福島第一原子力発電所 特定原子力施設に係る実施計画 変更認可申請書の
一部補正について

「福島第一原子力発電所 特定原子力施設に係る実施計画」及び「福島第一原子力発電所 特定原子力施設に係る実施計画 別冊集」について、下記の箇所を別添の通りとする。

中低濃度タンク（H5エリア，H6（I）エリア）の設置に関する審査の進捗を踏まえ、下記の通り補正を行う。併せて、原規規発第1804199号にて認可された実施計画の反映を行う。

図-4 配管概略図 (1/12)

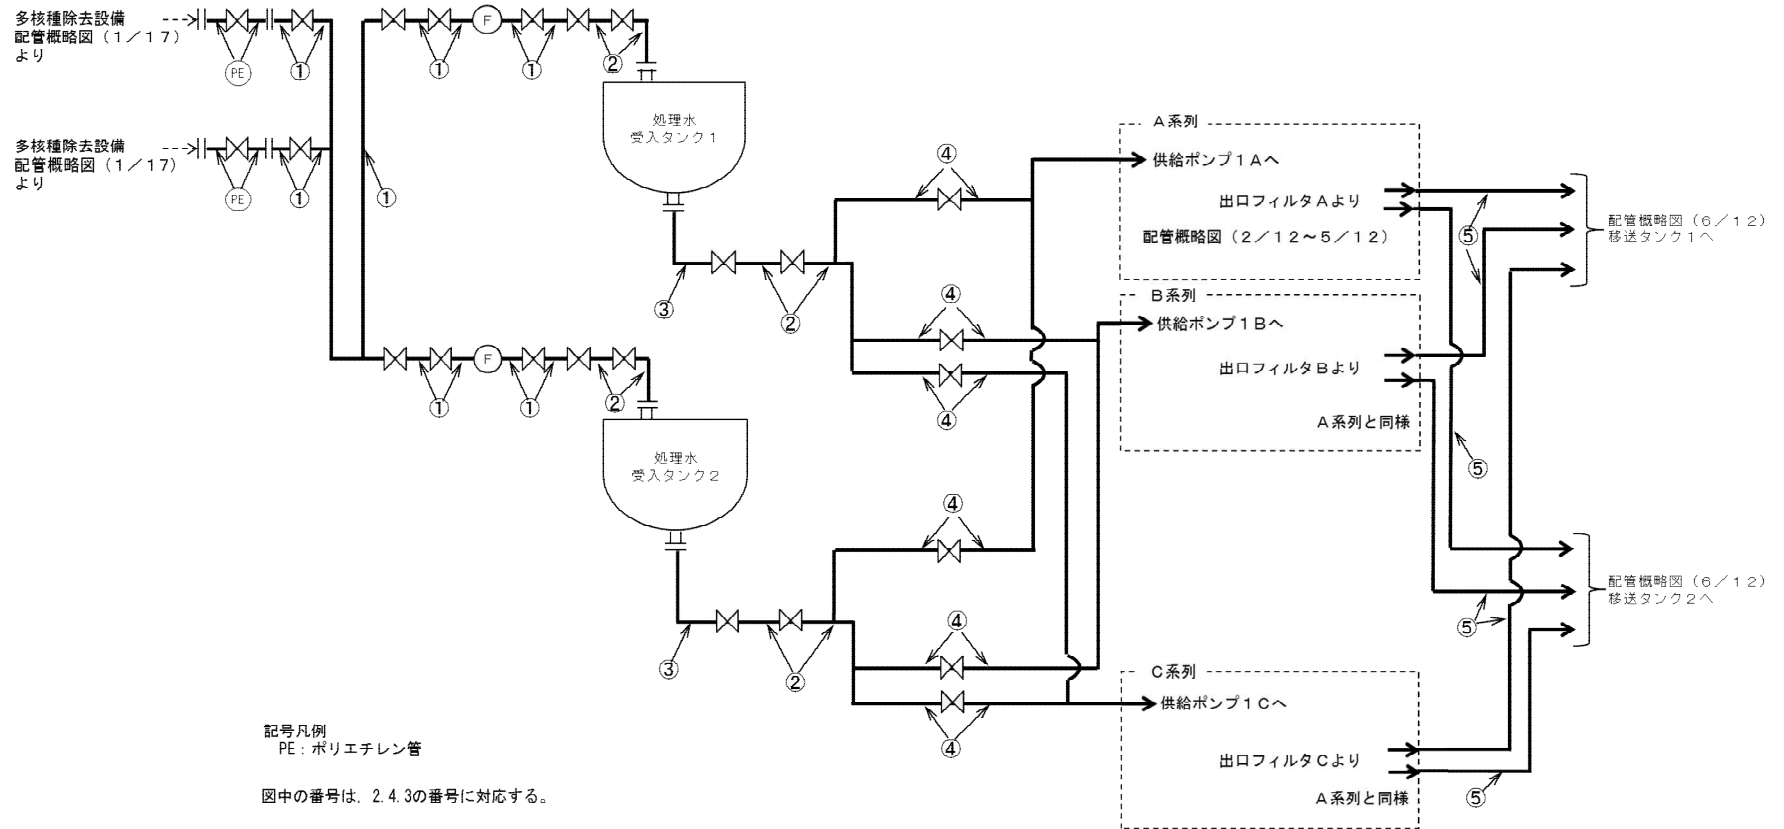
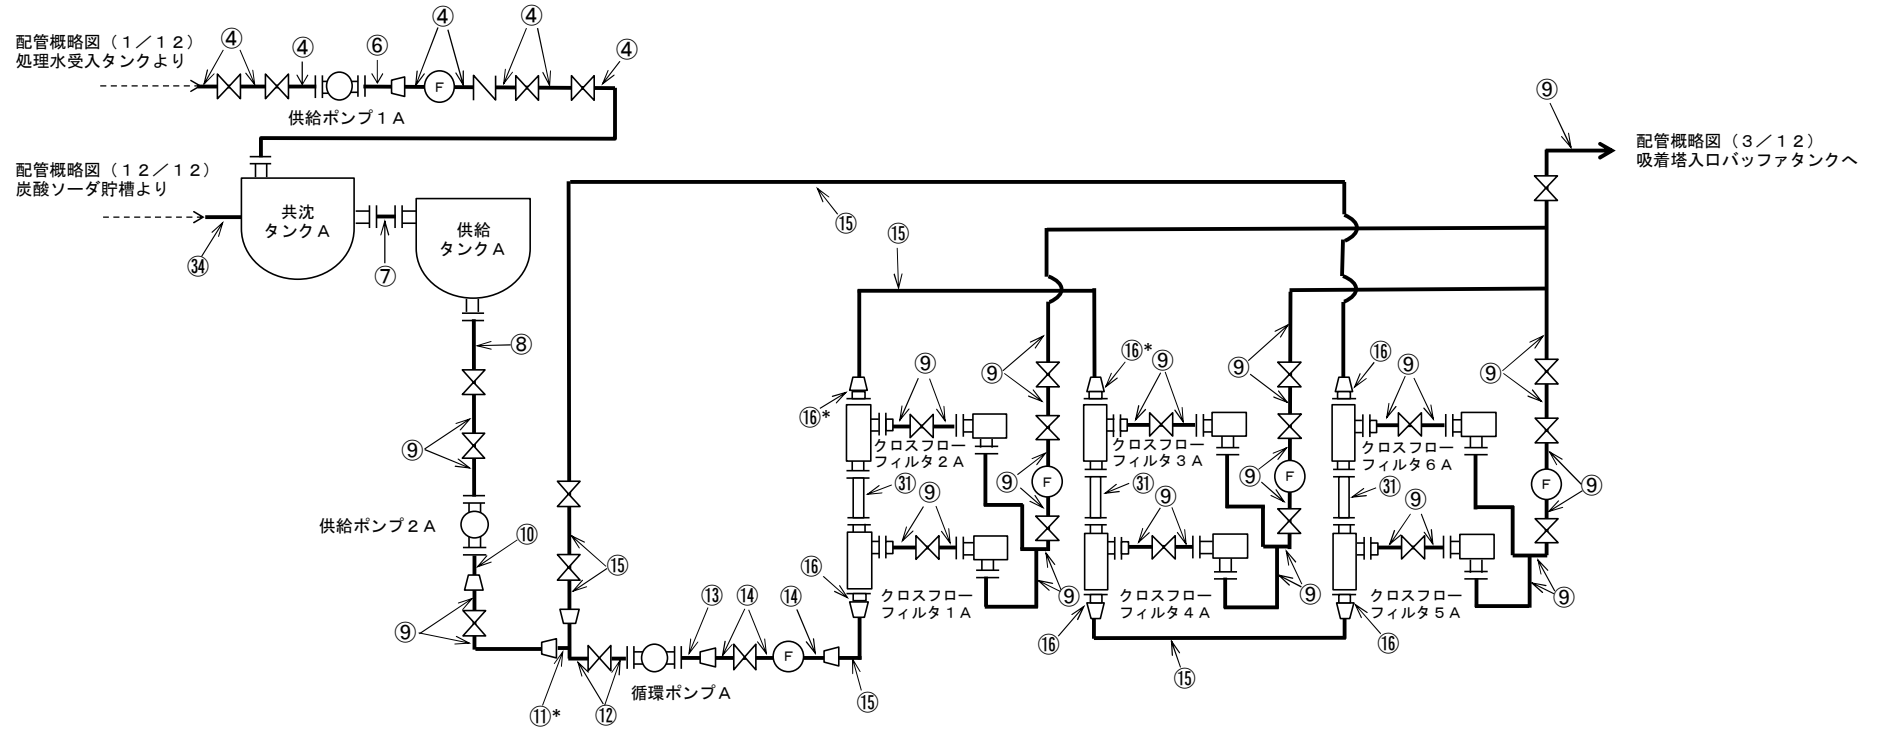
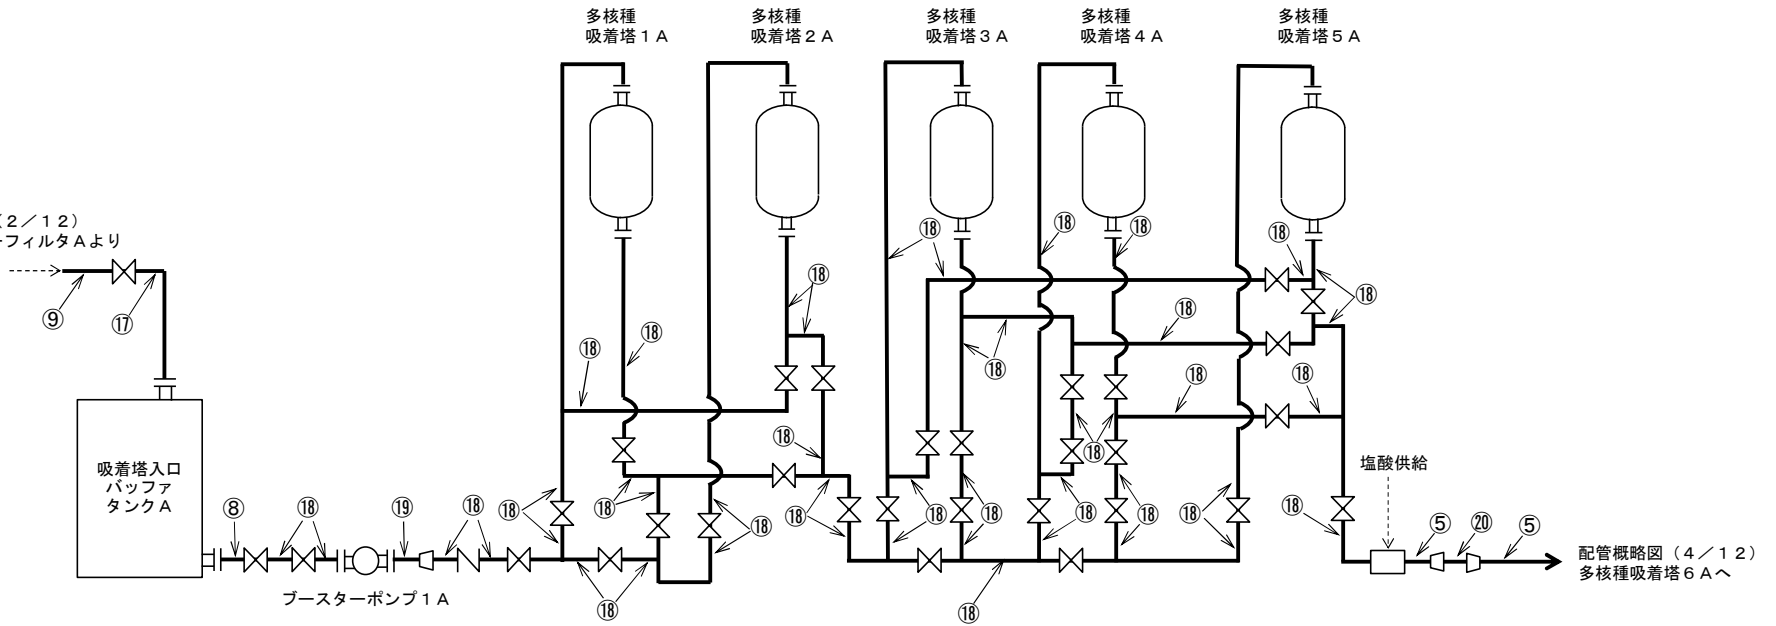
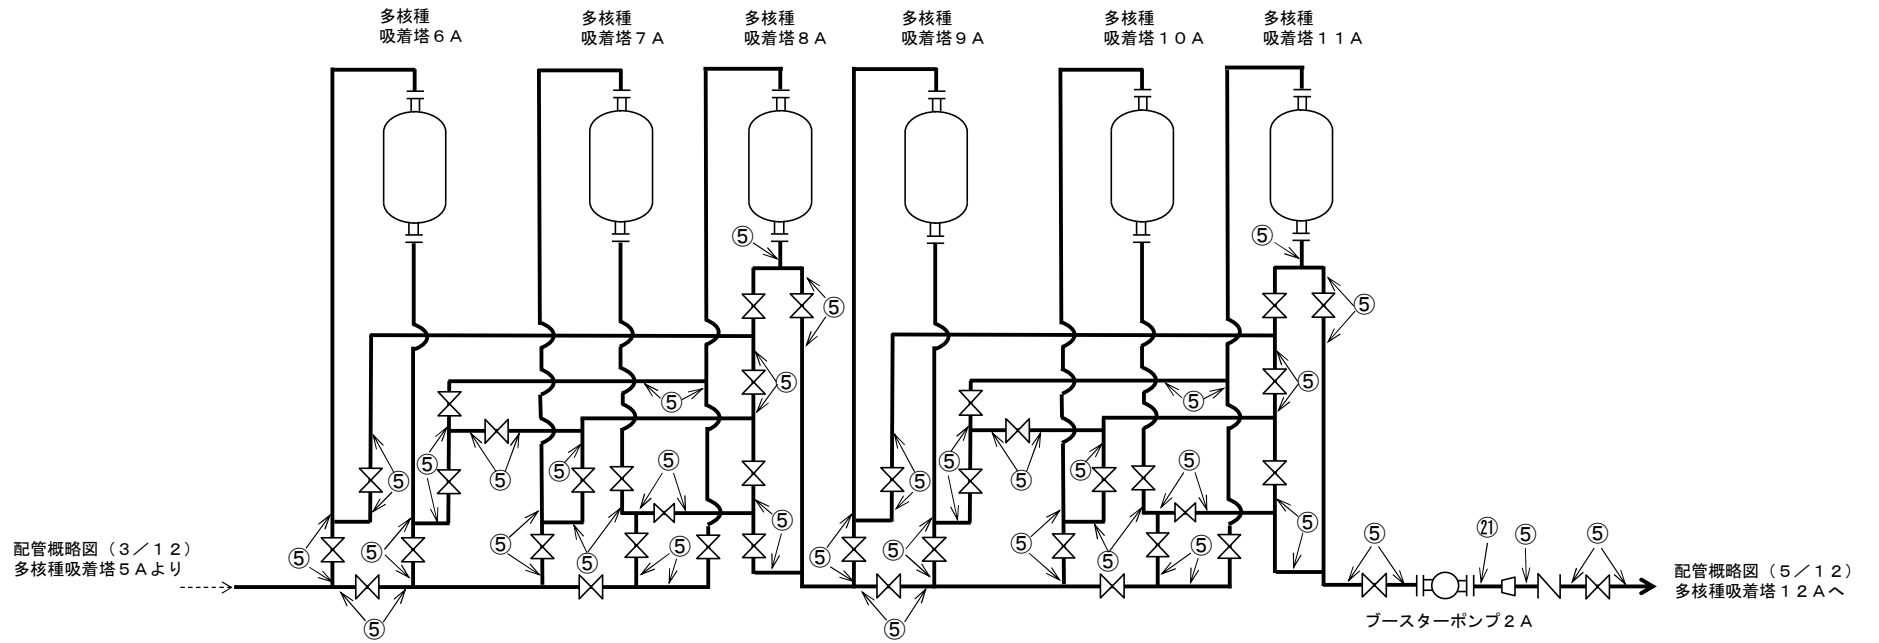
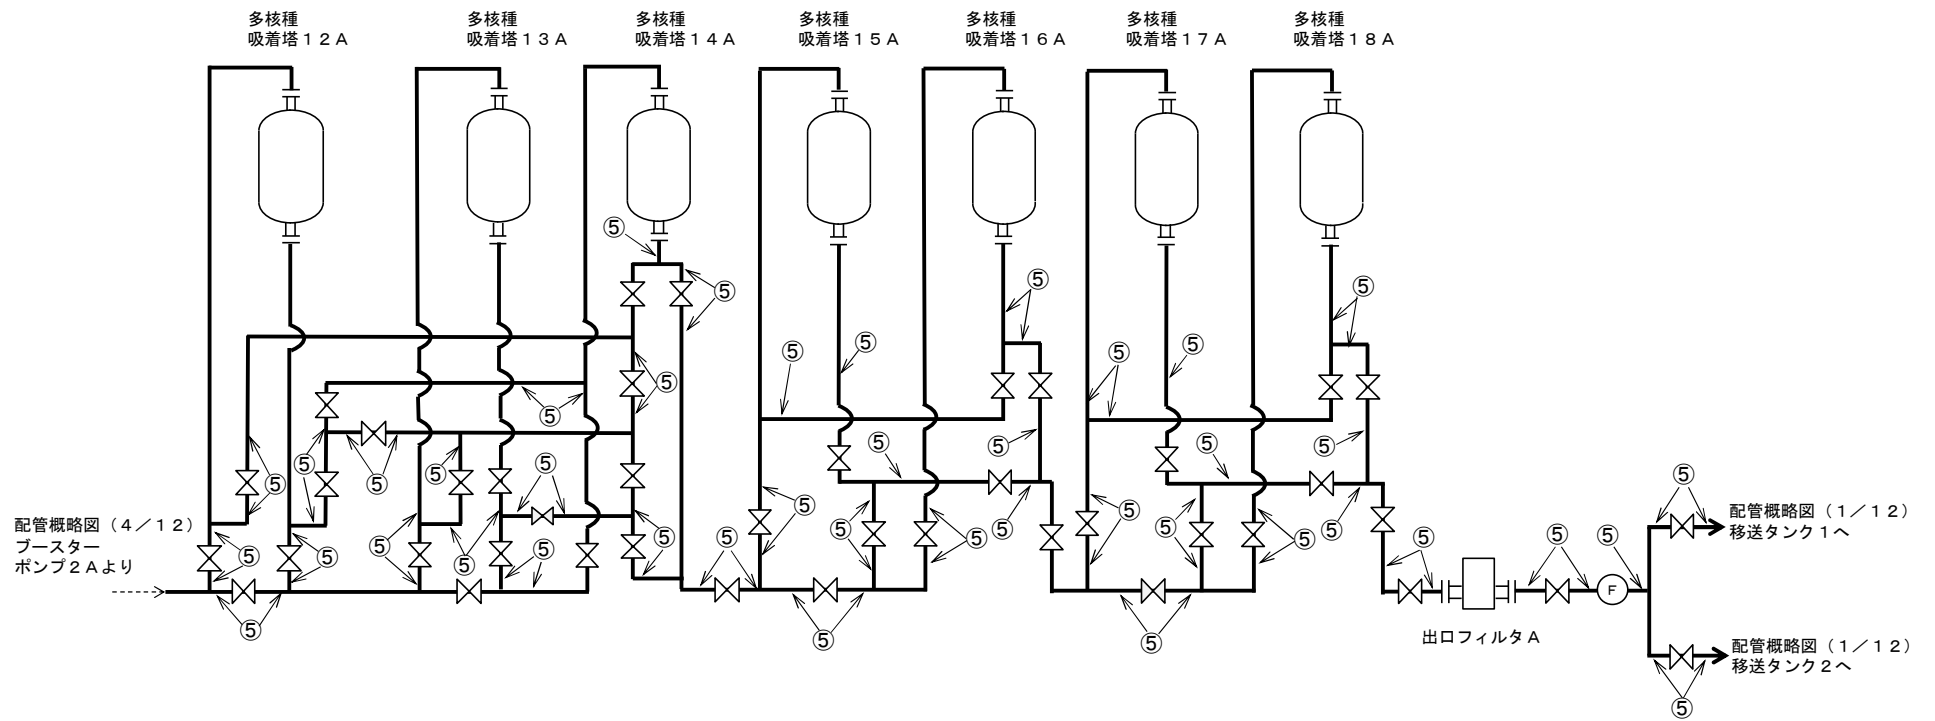
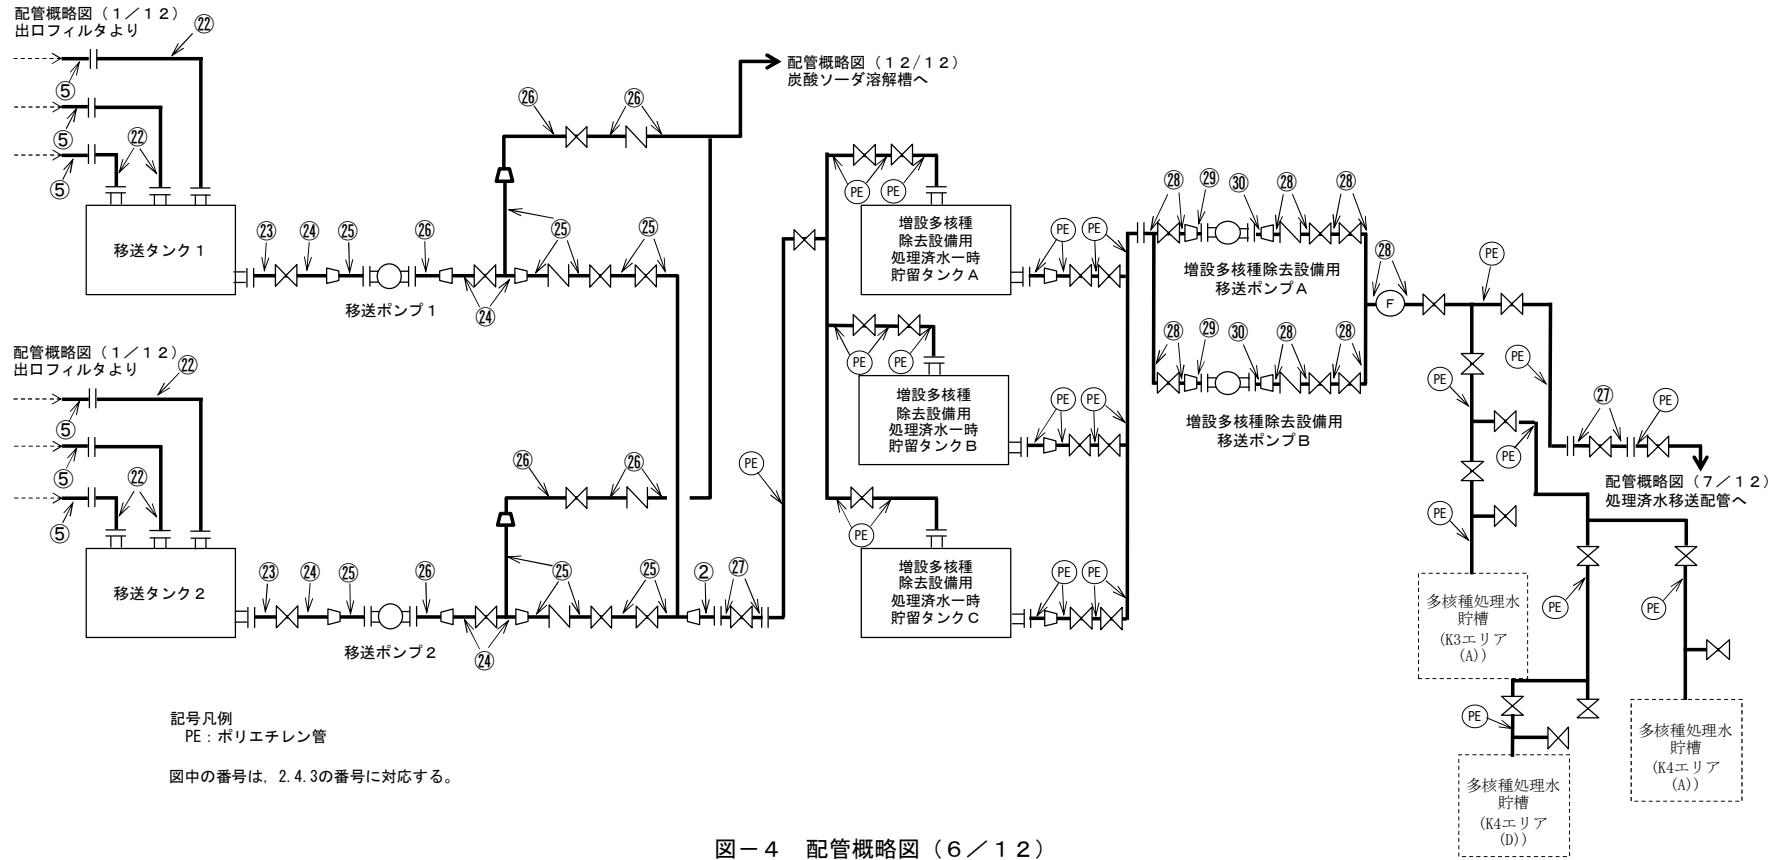
- ・配管敷設計画変更に伴う配管概略図の変更
- ・原規規発第1804199号にて認可された内容を反映
